Kvalitetssikring av områdestabilitet, Alta

KVALITETSSIKRING AV OMRÅDESTABILITETS-
UTREDNING, TVERRELVDALLEN, ALTA

DOK.NR. 20190024-02-R
REV.NR. 3 / 2022-10-12

Prosjektleder: Kate Robinson
Utarbeidet av: Hallvard Skrede, Kate Robinson
Kontrollert av: Bjørn Kalsnes

Figur 3. Beregning med sikringstiltak av typen motfylling, profil 1 /7/.

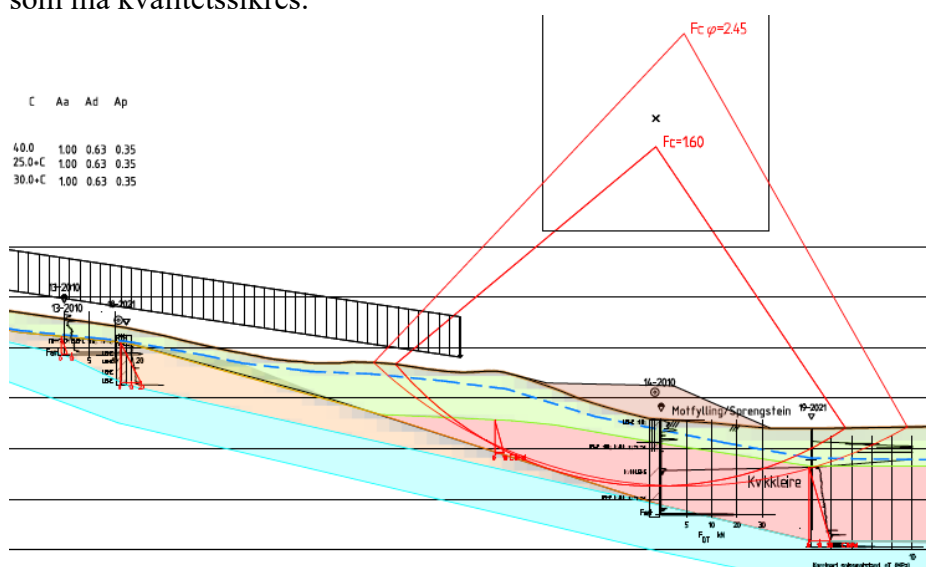
I de utførte beregningene er det demonstrert at det er mulig å tilfredsstillere krav ved å etablere en motfylling langs underkanten av terrasseskråningen i sone 1753 Svennbakken. Som nevnt foreslås også avlastning av terrenget bak toppen av skråningen, men dette er ikke evaluert i beregningene. En avlastning vil medføre at størrelsen på motfyllingen vil kunne reduseres noe. Et utklipp av en av beregningene med et generelt tiltak og sikringstiltak er vist i Figur 3. Fremtidig tiltak vil planlegges i mer detalj ved senere plannivå, og vil nødvendigvis kreve nye geotekniske vurderinger som må kvalitetssikres.

Det er ikke utført nye stabilitetsberegninger i foreslått ny sone 1728 Furubakken. Det refereres til gamle beregninger utført i 2015, men disse beregningene ble utført etter den gamle kvikkleireveilederen. Beregningene som da ble gjort viste utilfredsstillende sikkerhet, og stabiliserende tiltak som besto av terrengavlastning og motfylling ble utført for å forbedre sikkerhetsfaktoren med minimum 10 %, som var kravet på den tiden. Med endringene i soneklassifisering og ny kvikkleireveileder krever beregningene gjort i 2015 en oppdatering. Dette kan gjøres i denne fasen, men må gjøres i neste fase av prosjektet. Her er det sannsynlig at det vil være behov for ytterligere stabiliserende tiltak.
